## **PRIMERA INFORMACIÓN ACLARATORIA**

**PROYECTO: "RECUPERACIÓN DE FINCA N°294788 Y N°294790  
MEDIANTE RELLENO, CONFORMACIÓN Y ADECUACIÓN DE  
TERRACERÍA"**

**PROMOTOR: WIND & WAVES, S.A.**

**UBICACIÓN: CORREGIMIENTO DE PUNTA CHAME, DISTRITO DE  
CHAME PROVINCIA DE PANAMÁ OESTE**

Croquis que muestra la Línea de Alta Marea Ordinaria levantada sobre el acoplamiento de los planos registrados que muestran los linderos de las Fincas N° 294788 y N° 294790

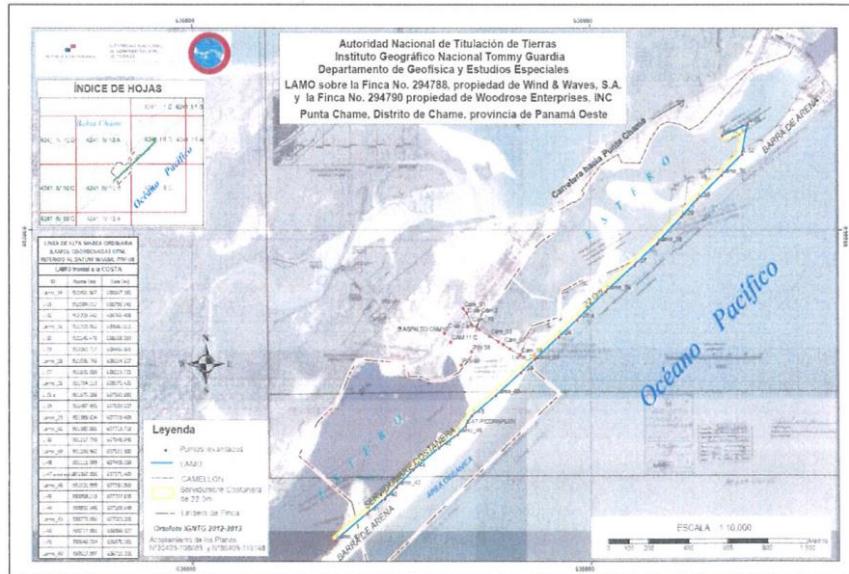
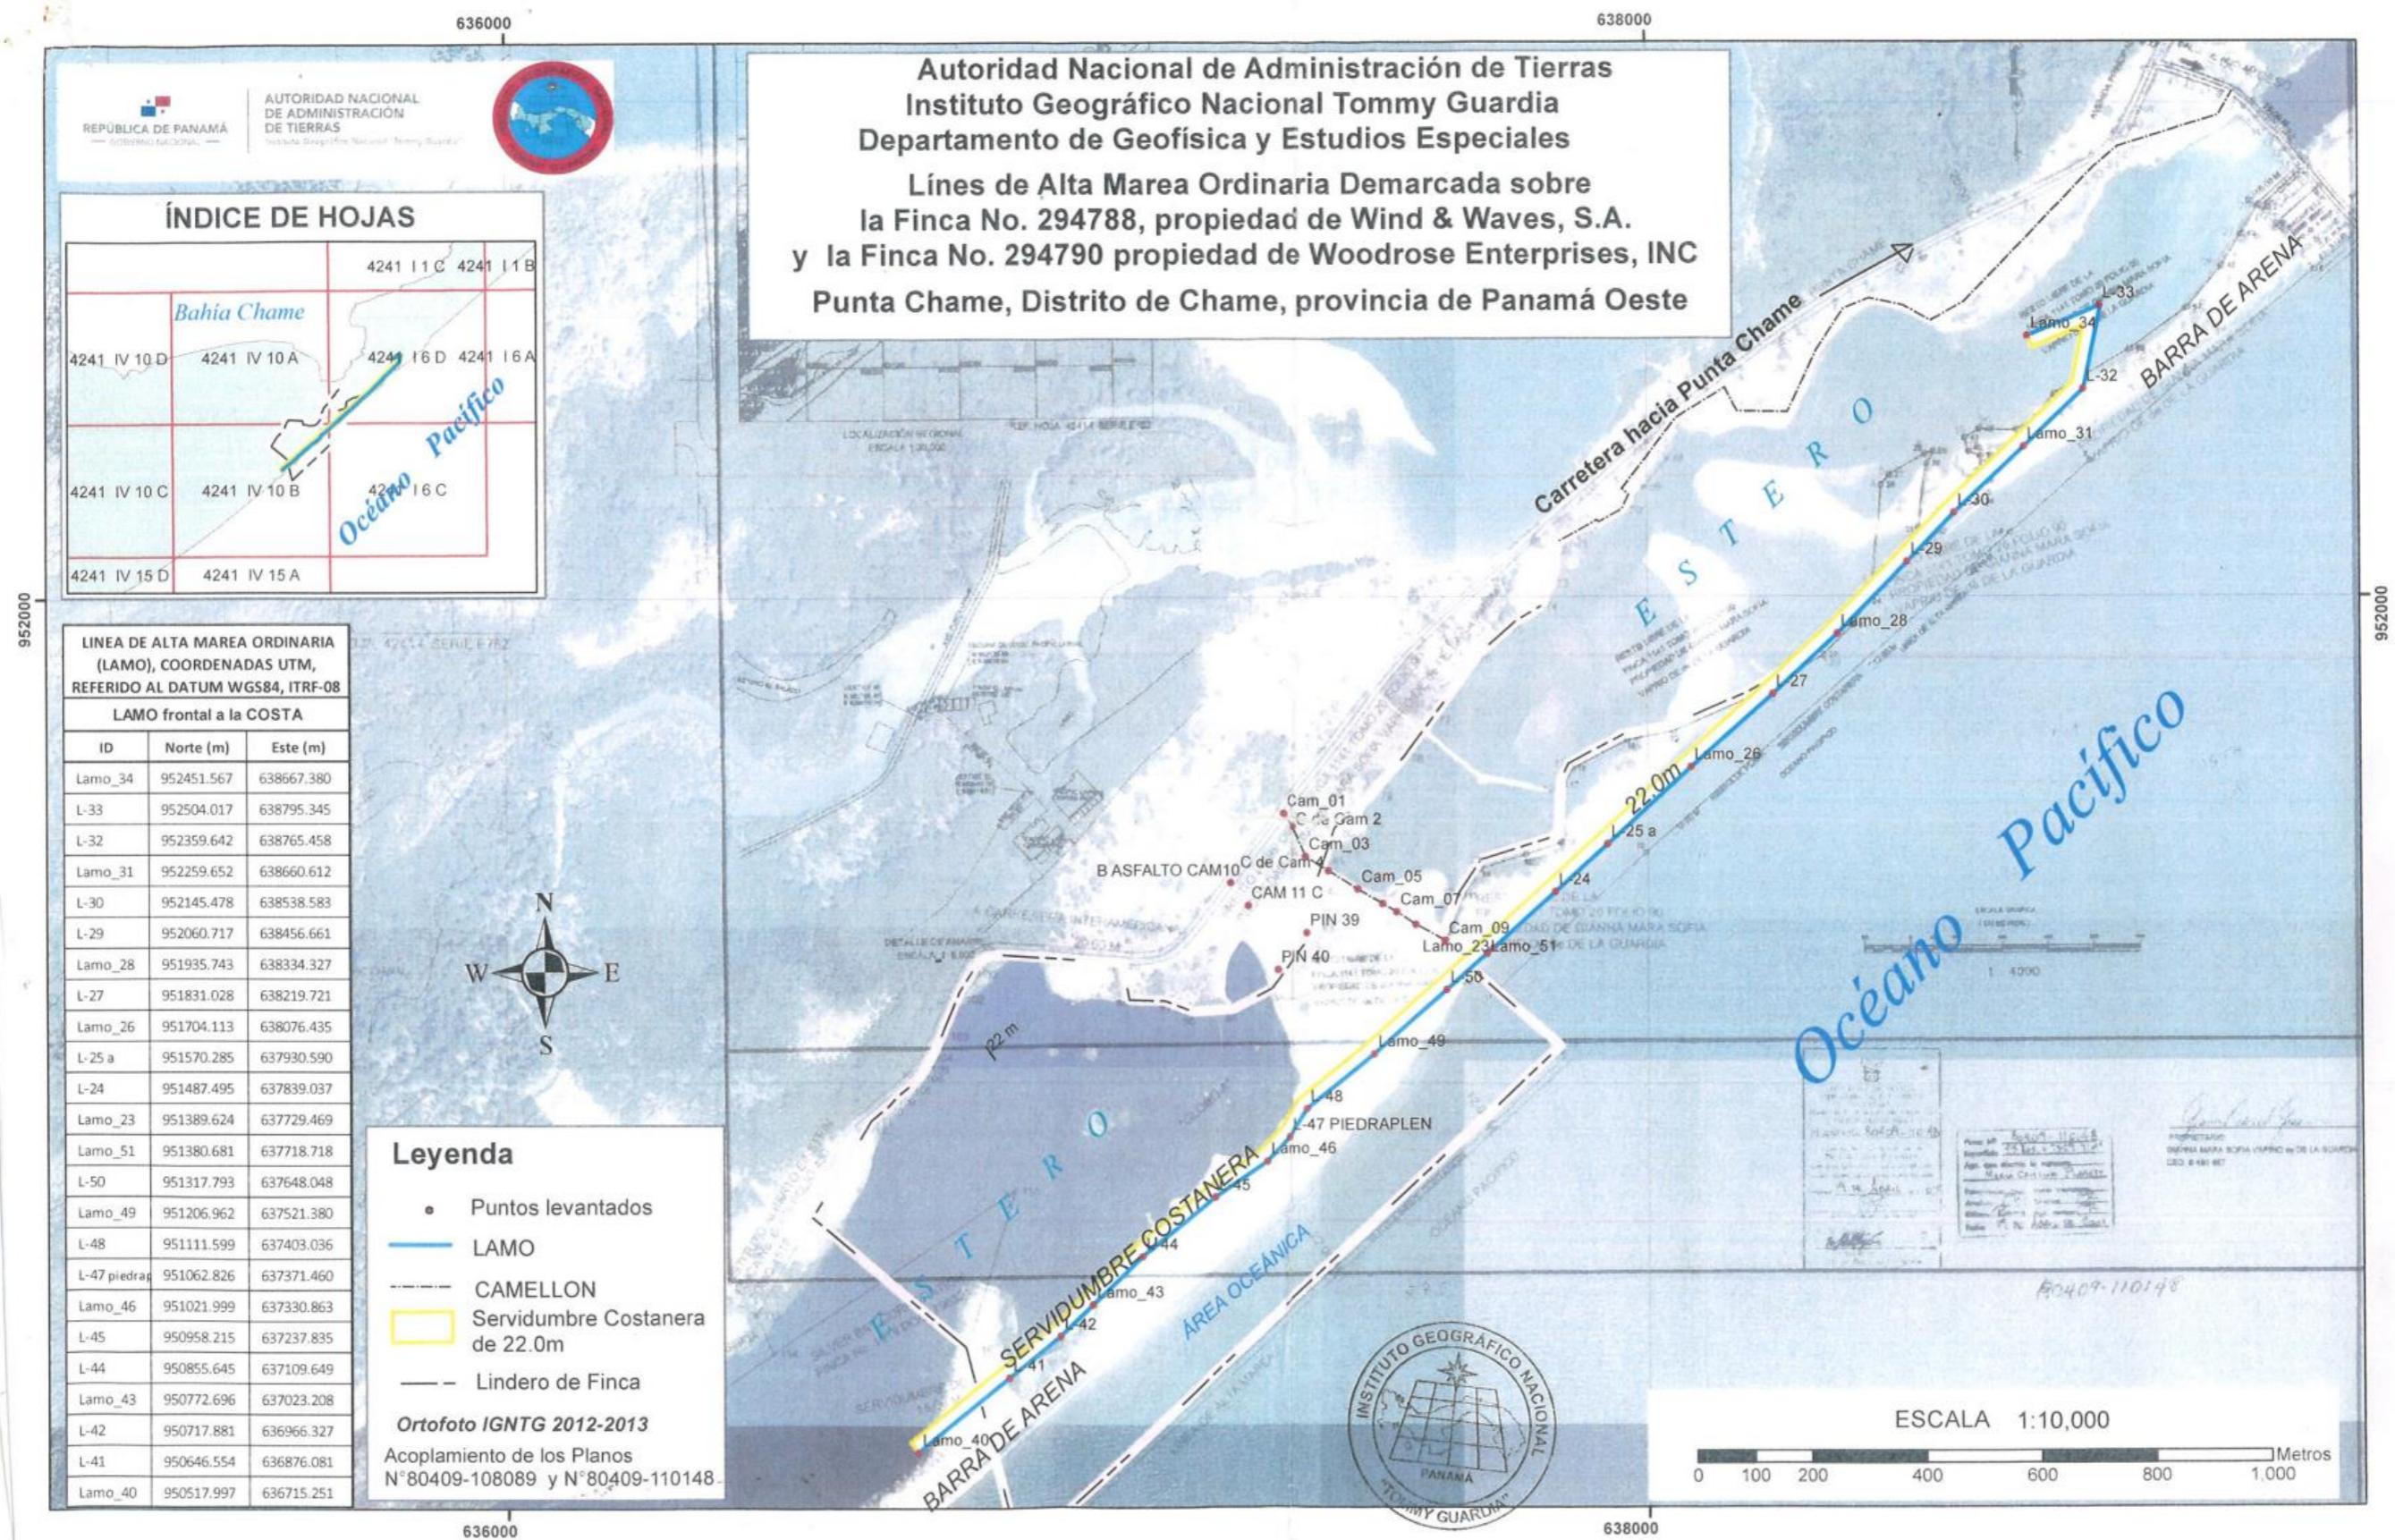
- b. Presentar plano donde se demarque la línea de alta marea ordinaria actual, establecida por la autoridad competente, con relación al área del proyecto, de igual manera indicar la distancia a la que se encuentra del área del proyecto.

En función de aportar respuesta a esta solicitud de información complementaria adjuntamos notas y plano

La Línea de Alta Marea Ordinaria para la **época octubre de 2021** respecto a las Fincas 294788 y N° 294799 es la indicada en el Croquis con coordenadas UTM (Universal Transversal de Mercator) referido al Datum WGS84, ITRF-08:

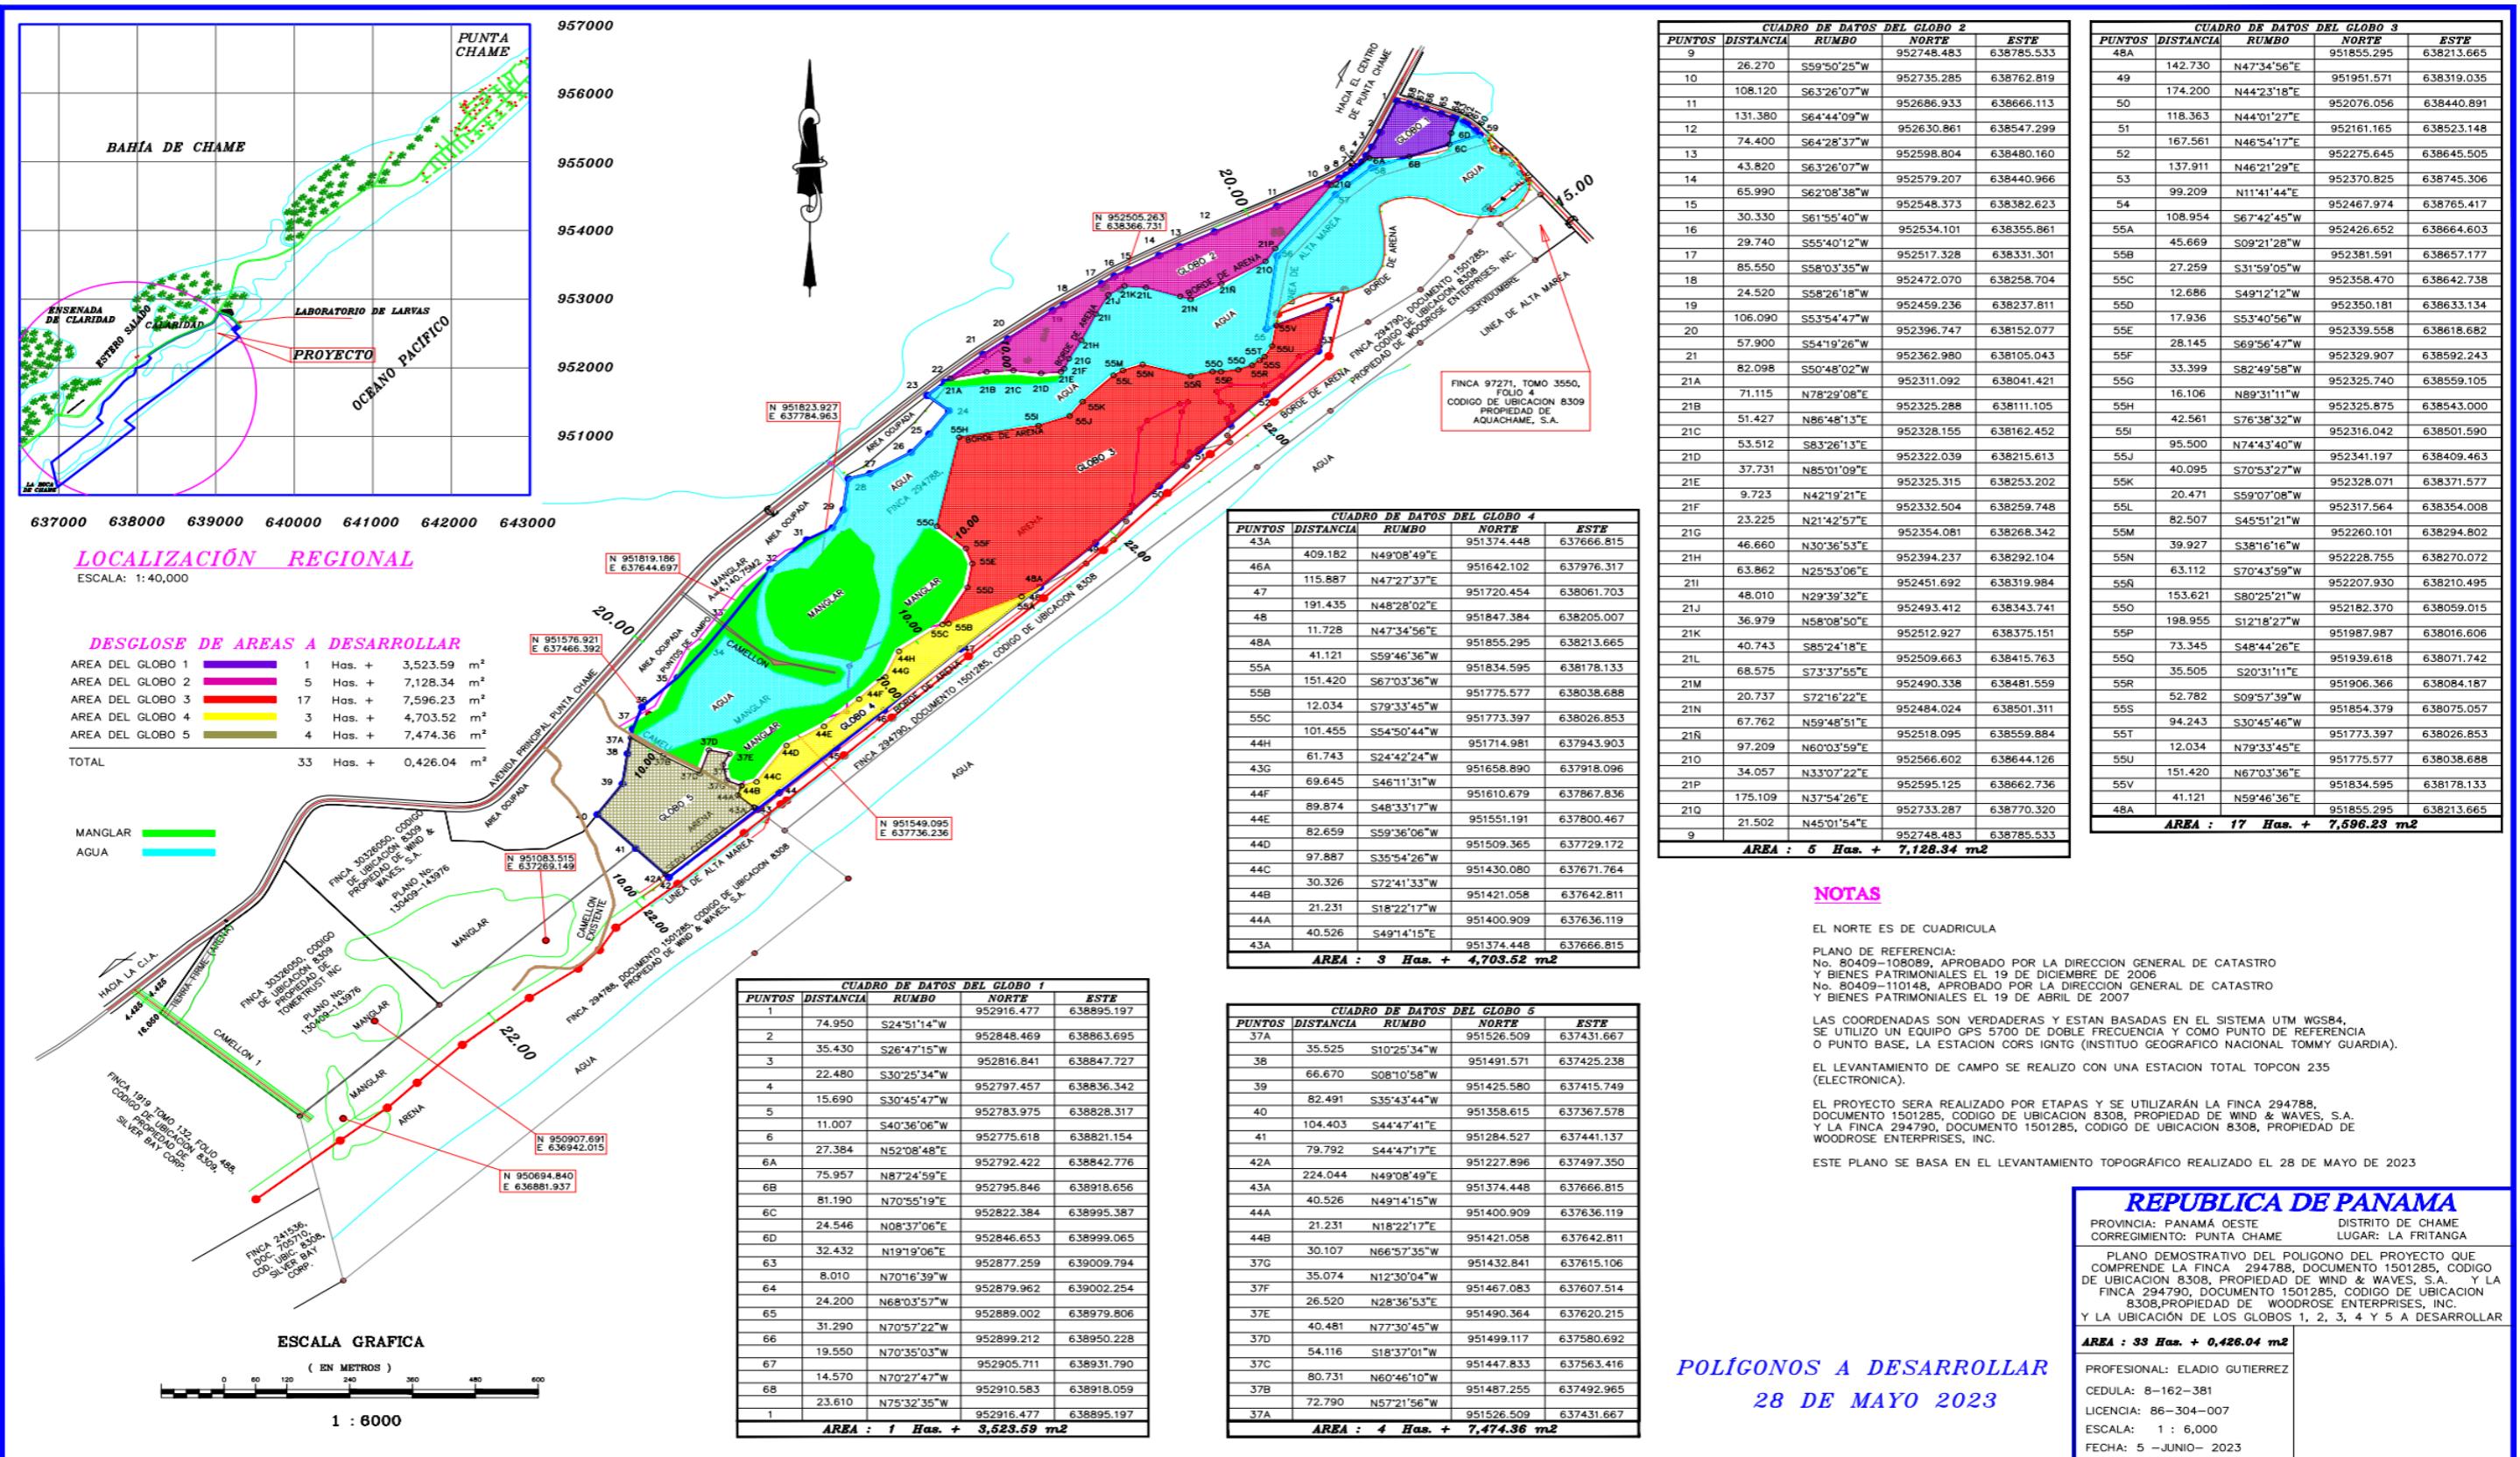
- c. Presentar plano donde se demarque la línea de la alta marea ordinaria actual, establecida por la autoridad competente, que respalde la ubicación o conformación de los lotes contiguos a la ribera del Océano Pacifico.

Adjunto presentamos plano que presenta demarcada en color rojo la línea de alta marea, los cinco globos, sus áreas, las áreas de manglar, el área de flujo y reflujo de marea y sus georreferencias

#### **DESCLOSE DE AREAS A DESARROLLAR**

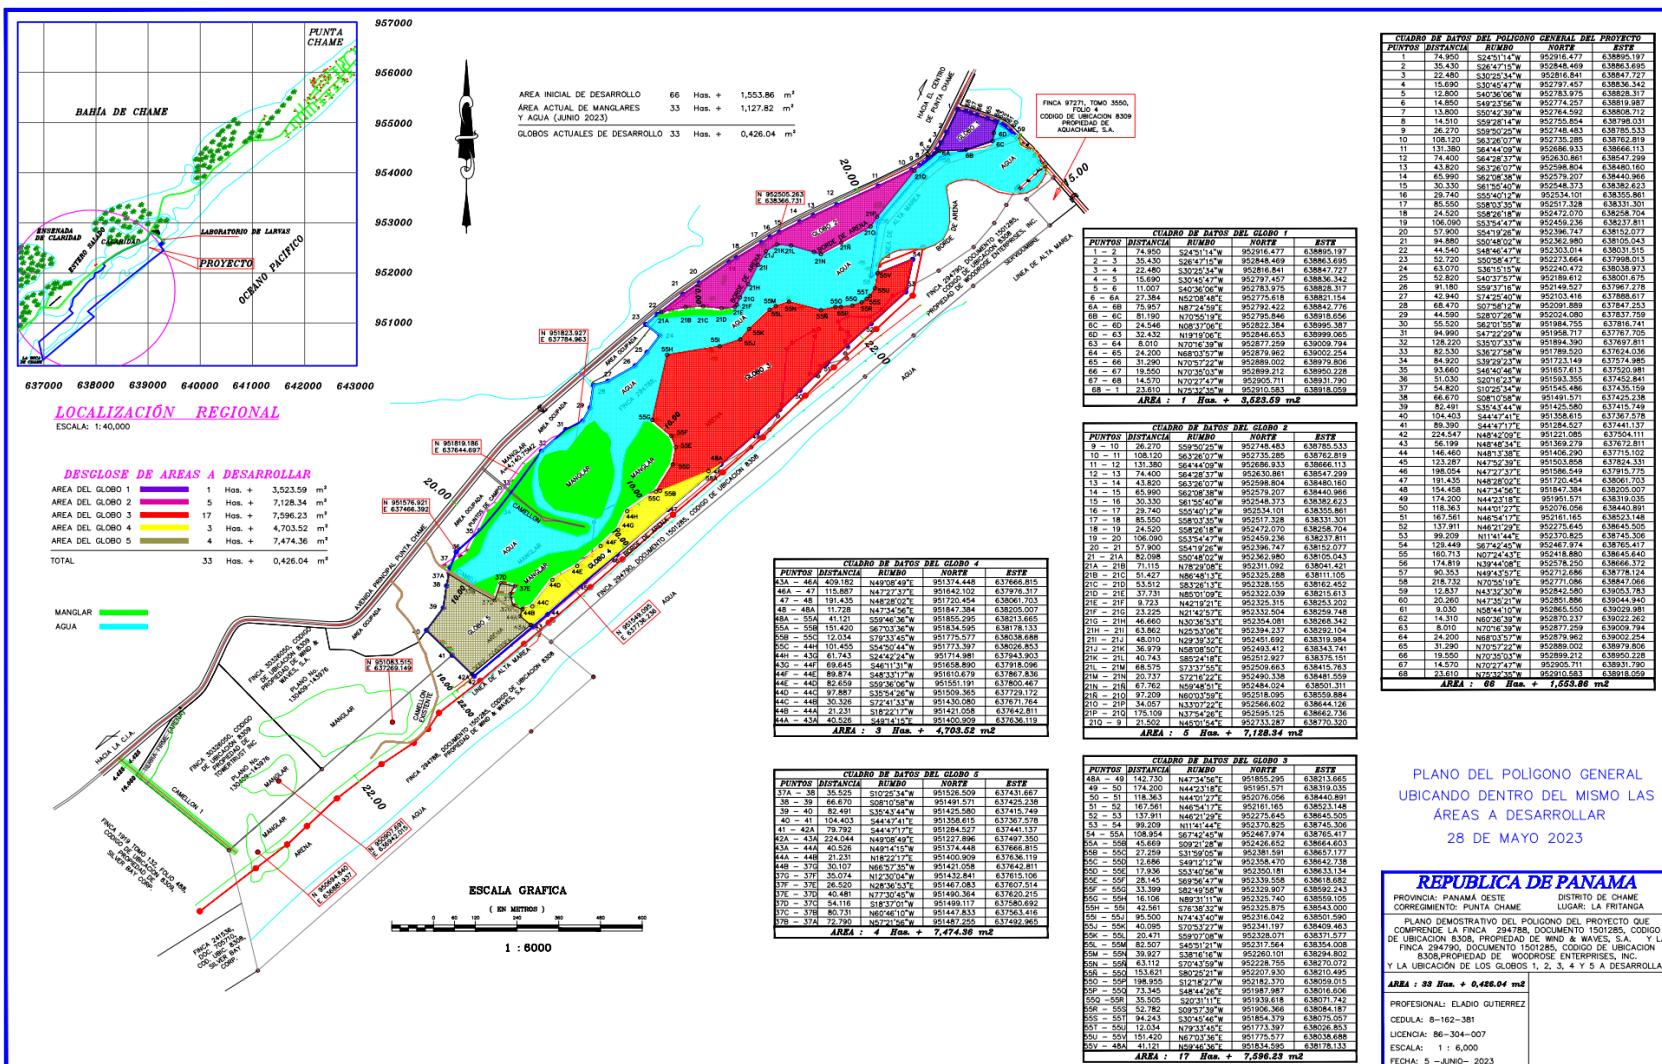
5. Se recomienda a la Dirección de Evaluación de Estudios de impacto Ambiental, que solicite a la empresa, marcar y establecer un plano topográfico que indique los puntos de coordenadas que delimiten el área donde se producirá el relleno, y donde se incluyan el área de manglar, los límites de los 5 globos de terreno internos a dividir, y la nueva línea de alta marea.

- ✓ Adjuntar el plano del relleno en el cual se pueden apreciar los cinco globos de terreno a llenar, el área de cada uno, el volumen de relleno por globo, las coordenadas las cuales agregaremos, pero cabe destacar que ya fueron expuestas en respuestas anteriores, pero con esto resolvemos dando respuestas a las coordenadas y las áreas totales que suman 33 hectáreas más 0,426.04 m<sup>2</sup>, lo cual se muestra en el plano, seguidamente el recorte de áreas.

AREA DEL GLOBO 1		1	Has. +	3,523.59	m <sup>2</sup>
AREA DEL GLOBO 2		5	Has. +	7,128.34	m <sup>2</sup>
AREA DEL GLOBO 3		17	Has. +	7,596.23	m <sup>2</sup>
AREA DEL GLOBO 4		3	Has. +	4,703.52	m <sup>2</sup>
AREA DEL GLOBO 5		4	Has. +	7,474.36	m <sup>2</sup>
<hr/>		TOTAL		33	Has. + 0,426.04 m <sup>2</sup>

En cuanto a los globos con mangle reiteramos que no serán intervenidos, al igual que el espejo de agua, e incluso en respuesta N°2, se adjuntan las áreas y coordenadas.
